OGGETTO: [ID_VIP 3952] Procedura di valutazione di impatto ambientale ai sensi dell'art.23 del D.lgs. 152/2006 e ss.mm.ii., relativa al progetto di un impianto di produzione di energia elettrica da fonte eolica sito nel Comune di San Pancrazio Salentino (BR) e relative opere di connessione nei Comuni di Avetrana (TA) ed Erchie (BR), denominato "parco eolico San Pancrazio Torrevecchia" – Proponente Tozzi Green S.p.A.

IMPIANTO DI PRODUZIONE DI ENERGIA DA FONTE EOLICA
"SAN PANCRAZIO TORREVECCHIA" DI POTENZA PARI A 34,50 MW

REGIONE PUGLIA
PROVINCIA di BRINDISI
COMUNE di SAN PANCRAZIO SALENTINO
Località: Masserie Corte Finocchio, Torre Vecchia e Campone
OPERE DI CONNESSIONE NEI COMUNI DI: San Pancrazio S. (BR) Erchie (BR) ed Avetrana (TA)

Tav.:	Titolo:
Par.08	CONTRODEDUZIONI DEL PROPONENTE IN RISCONTRO ALLA D.G.R. n. 1365 del 02.08.2018 - PARERE REGIONALE PUGLIA ex art. 24 comma 3 del D.lgs 152/2006

Tratto del cavidotto in prossimità dell’aerogeneratore 2 di progetto nell’uliveto

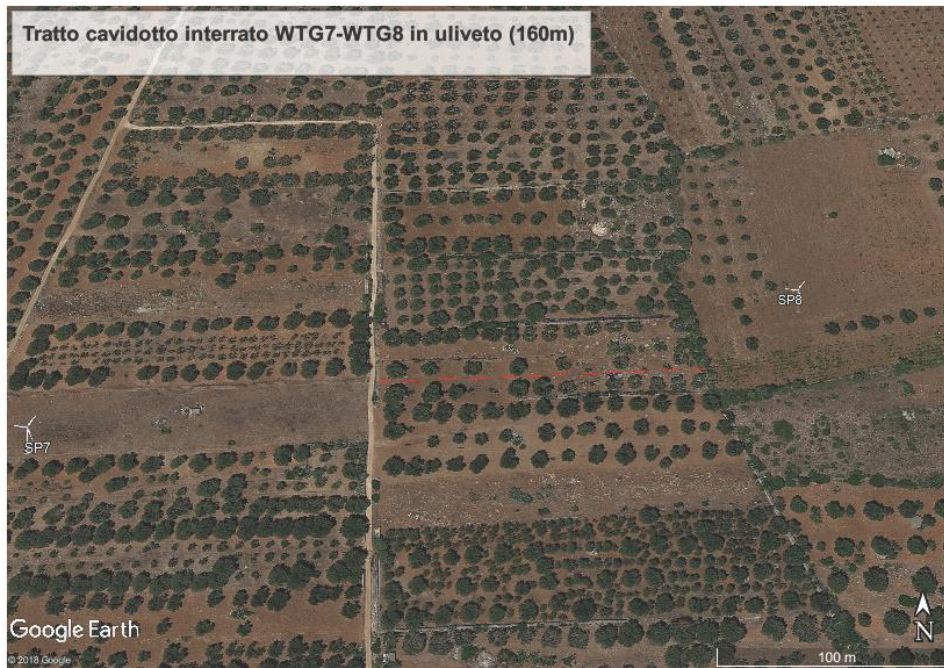
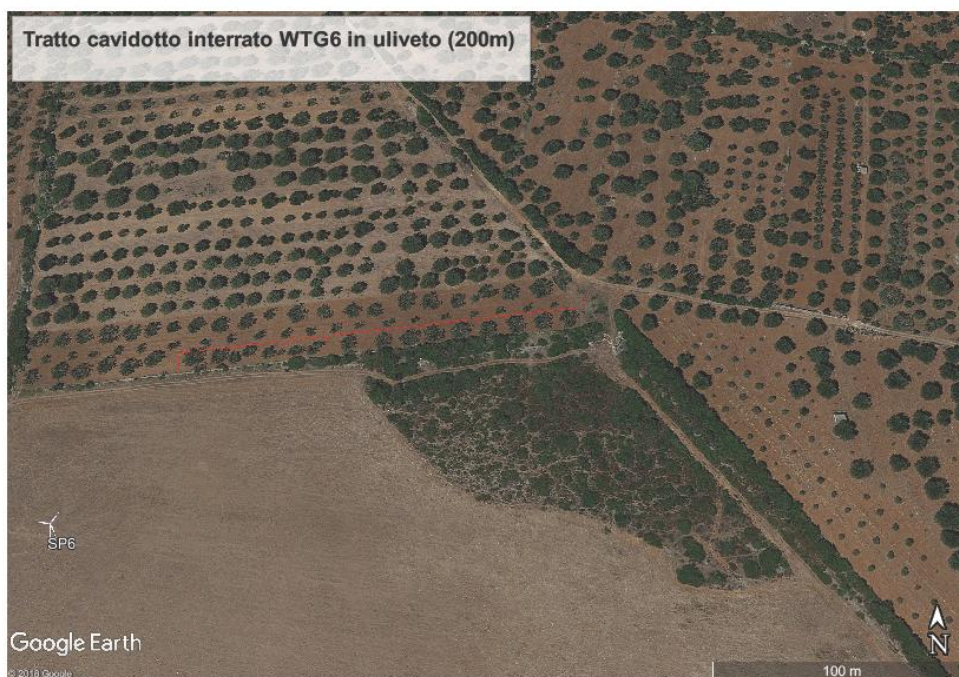
Vediamo nel dettaglio. Le posizioni degli aerogeneratori, della SSE, delle piste sono tali da non interferire con aree coltivate a vigneto e uliveto pur presenti nell’area, con un’unica eccezione che vedremo più avanti. Il cavidotto interrato (ad una profondità di 1,2 m dal piano campagna, e larghezza massima di 40 cm), attraversa in tre punti delle aree olivetate:

- Per un tratto di circa 160 m tra l’aerogeneratore 7 e l’aerogeneratore 8;
- Per un tratto di circa 320 m in prossimità dell’aerogeneratore 2;
- Per un tratto di circa 200 m in prossimità dell’aerogeneratore 6.

Ovviamente il cavidotto sarà posato tra i filari, che hanno larghezza di almeno 7 m. La posizione del cavidotto sarà opportunamente segnalata con appositi cartelli.

Pertanto in considerazione della profondità di posa, della larghezza dei filari è evidente che la posa del cavidotto elettrico non avrà alcun impatto sulla coltura. Anche arature profonde effettuate con macchine operatrici agricole (tipicamente sino a 50 cm dal piano campagna) non andranno ad interferire con il cavidotto elettrico.

SP 65 a 1 km circa dai WTG

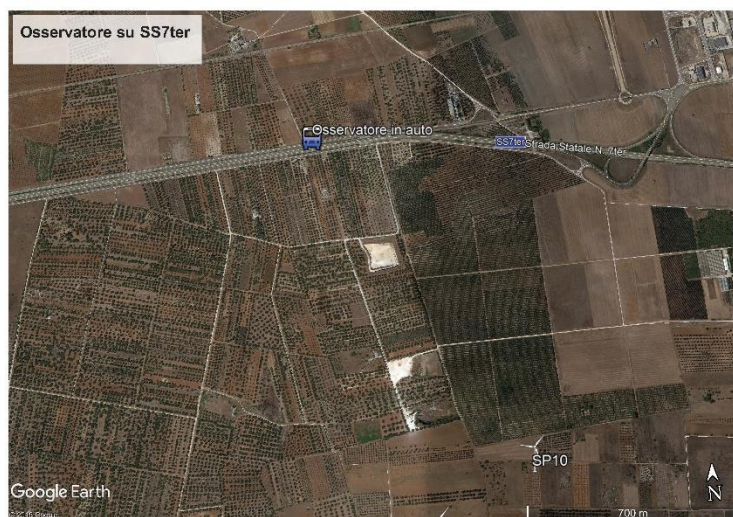
A tal proposito, ad esempio, si consideri un tratto della SP 65 a circa un 1 km dagli aerogeneratori. È evidente come l'alberatura a nord (sulla sinistra nella foto) genera uno schermo che non permette la completa visibilità delle torri eoliche (seppur relativamente vicine) mitigando notevolmente l'impatto.

E' evidente che se le foto simulazioni fossero state prodotte a partire da questi punti (che pure sono numerosi nell'area) si avrebbe avuta una rappresentazione parziale della realtà. Si è scelto volutamente di

SS 7ter in prossimità dell'abitato di San Pancrazio a 1,3 km circa dai WTG

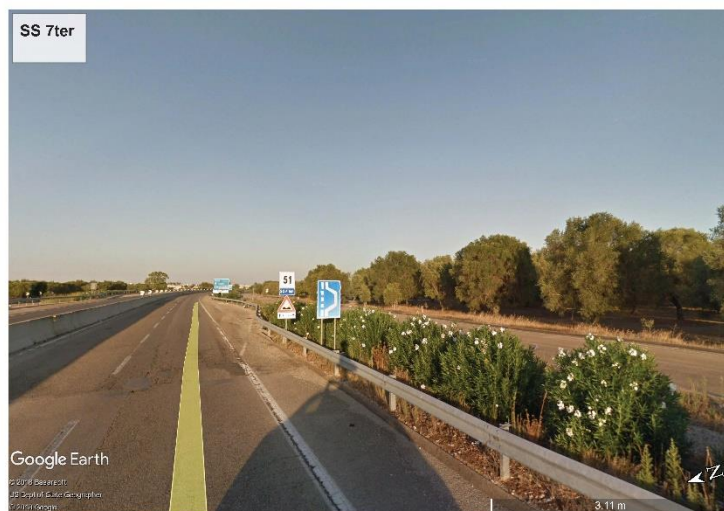
Così come lungo la SS7ter in direzione San Pancrazio a 1,5 km dall'abitato, la visibilità delle torri eoliche, posizionate a sud ad 1,3 km circa dalla strada, sarebbe in gran parte nascosta dagli uliveti che corrono lungo il percorso (si rammenta che la telecamera della *Google car* è posizionata ad almeno 2,7 m di altezza, mentre un osservatore in auto ha un'altezza di 1,5 m circa dal piano stradale).

Fasce di distanza dagli aerogeneratori per la definizione dell'indice di percettibilità

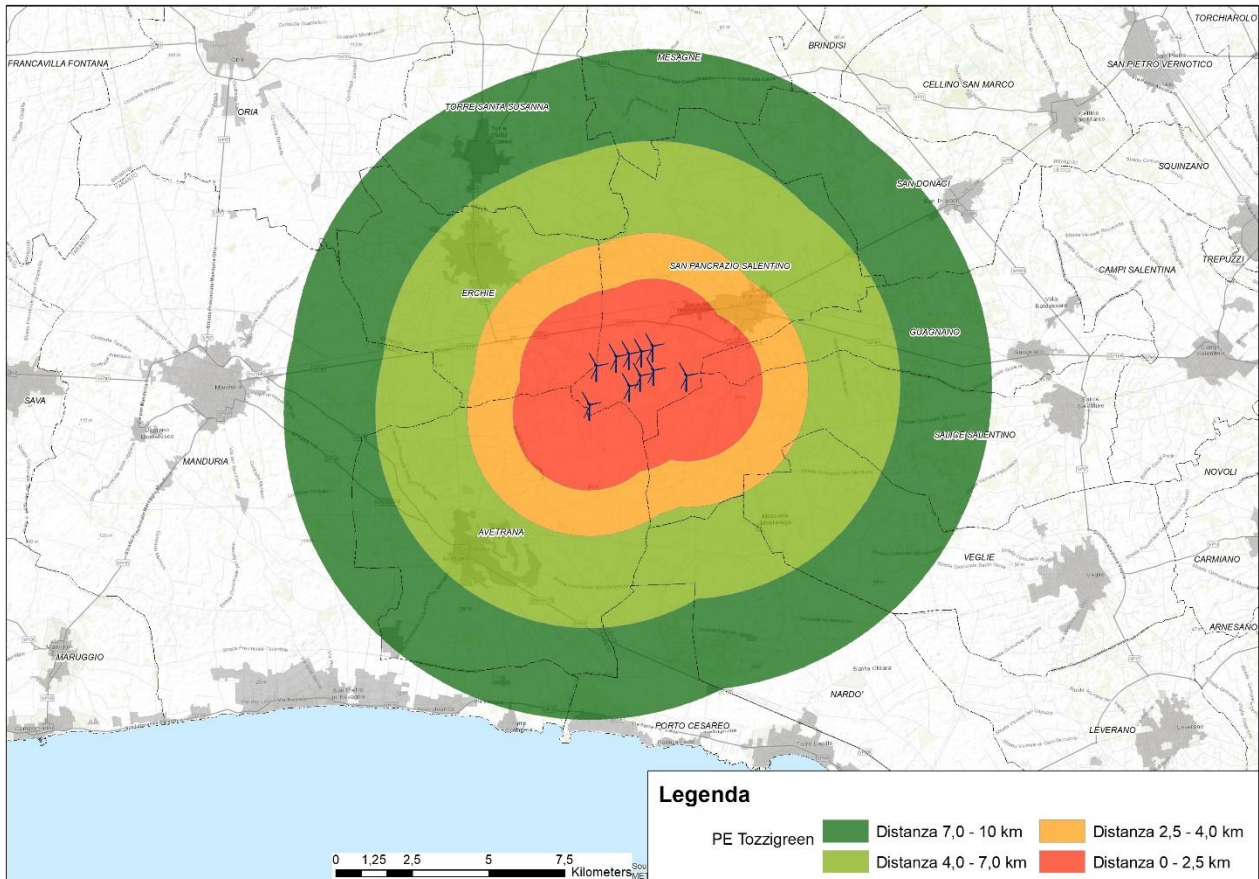
In definitiva si ritiene opportuno aumentare il valore dell'indice di percettibilità P, che da una misura di quanto "visibile" sia l'aerogeneratore da un punto sensibile.

Volendo ora attribuire in maniera del tutto cautelativa per l'indice P una scala di valori diversa da quella proposta dalle Linee Guida della Regione Toscana, si è suddivisa l'area nell'intorno dei 10 chilometri dagli aerogeneratori in quattro fasce, e si è attribuito all'indice P di percettibilità un valore diverso in ciascuna delle fasce, così come indicato in tabella e rappresentato in figura.

Si è quindi proceduto al ricalcolo del Valore dell'Impatto VI, ottenendo i valori riportati in tabella, dove i punti sensibili sono stati raggruppati per fasce in base alla distanza dagli aerogeneratori. Per ciascuna fascia (ultima colonna) è stato calcolato il valore medio dell'impatto visivo VI.

Per i punti sensibili che ricadono entro una distanza **di 2,5 km** dagli aerogeneratori VI medio è pari a 32,75 (su un massimo di 64). In considerazione di questo valore e dei valori calcolati per i singoli punti sensibili che ricadono in questa fascia possiamo affermare che l'impatto visivo **VI è complessivamente medio-medio/alto**.

Per i punti sensibili che ricadono nella fascia **2,5-4 km** dagli aerogeneratori VI medio è pari a 22,25. In considerazione di questo valore e dei valori calcolati per i singoli punti sensibili che ricadono in questa fascia possiamo affermare che l'impatto visivo **VI è complessivamente medio**.

Per i punti sensibili che ricadono nella fascia **4-7 km** dagli aerogeneratori VI medio è pari a 19,00. In considerazione di questo valore e dei valori calcolati per i singoli punti sensibili che ricadono in questa fascia possiamo affermare che l'impatto visivo **VI è complessivamente medio-basso**.

Per i punti sensibili che ricadono nella fascia **7-10 km** dagli aerogeneratori VI medio è pari a 15,17. In considerazione di questo valore e dei valori calcolati per i singoli punti sensibili che ricadono in questa fascia possiamo affermare che l'impatto visivo **VI è complessivamente basso**.

Cartografia con individuazione delle 13 Masserie intorno all'area del Parco Eolico censite dal PPTR

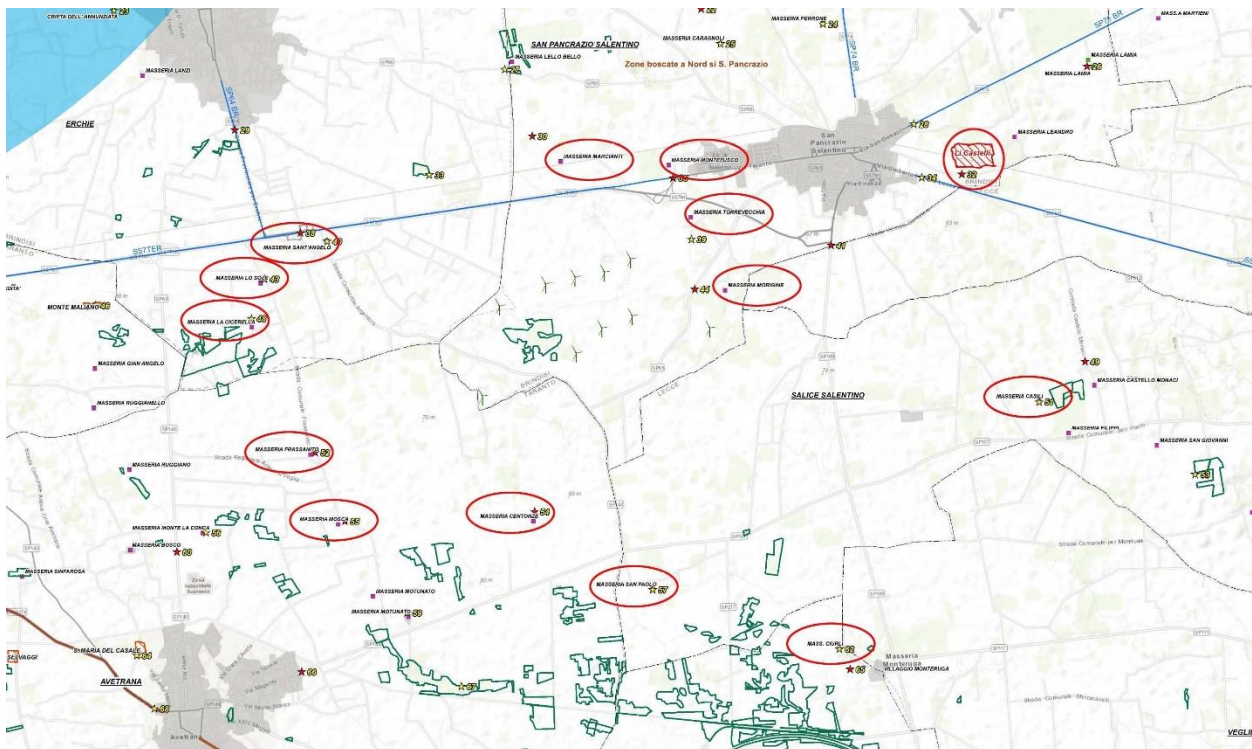
Entrando ancor più nello specifico, le Masserie censite dal PPTR come Segnalazioni Architettoniche che ricadono nell'immediato intorno del Parco Eolico (vedi cartografia sotto) sono 13; è bene precisare che, pur essendo suscettibili di un potenziale impatto visivo, su nessuna di queste vi è apposto il vincolo architettonico.

Come si evince dagli elaborati specialistici prodotti, il potenziale impatto visivo che la realizzazione del parco eolico produrrebbe sulle succitate masserie, in particolare sulle due adibite ad attività ricettive ovvero la Masseria Torre Vecchia (ubicata a 1 km circa dal Parco Eolico) e la Masseria San Paolo (ubicata a 3,3 km), in ogni caso non ne inibisce la fruibilità, sviluppo ed attrattività.
